Mission régionale d'autorité environnementale

**Avis délibéré de la mission régionale
d'autorité environnementale
Hauts-de-France
sur le projet de parc éolien
à Équennes-Éramecourt et Saulchoy-sous-Poix (80)
Étude d'impact de mars 2025**

n°MRAe 2025-8985

Localisation du projet (page 2 du résumé non technique)

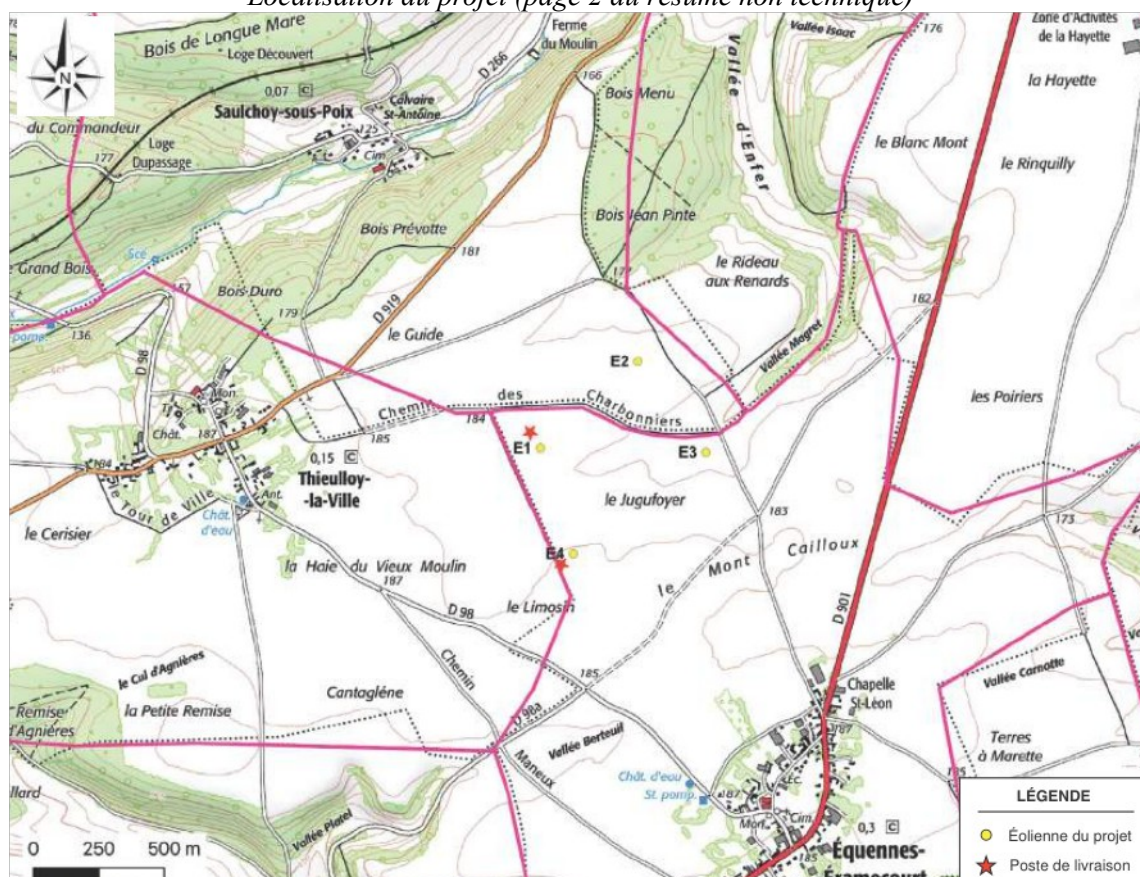
L'étude d'impact ne contient pas d'information précise s'agissant du raccordement du parc à un poste source¹. Le tracé définitif du raccordement du parc éolien au réseau de distribution électrique n'est pas encore défini. Selon le dossier administratif (page 19), la définition précise de ce tracé est du ressort du gestionnaire du réseau Enedis, lors de la demande de raccordement. Elle est conditionnée à l'obtention des autorisations nécessaires. Un tracé est néanmoins proposé à la même page de ce document, sans qu'il ait été intégré à l'étude d'impact et sans indication sur la localisation précise et les capacités d'accueil du poste source concerné. L'étude précise toutefois que le raccordement se fera à travers champs et le long des routes (page 13 du fichier étude d'impact 2).

Le raccordement du parc éolien est un élément du projet. Dès lors qu'il est réalisé dans le but de permettre aux éoliennes de fonctionner, il doit être étudié. L'étude d'impact doit être complétée sur ce point.

- *de localiser le poste source pressenti pour le raccordement externe ainsi que ses capacités d'accueil et d'intégrer ces informations avec le tracé pressenti dans l'étude d'impact ;*
- *d'actualiser le cas échéant l'étude d'impact, une fois le tracé définitif du raccordement connu, avec mise en œuvre de la séquence éviter, réduire, compenser, en particulier si des espaces à enjeu sont impactés par les travaux de raccordement ou si des créations de lignes aériennes sont envisagées².*
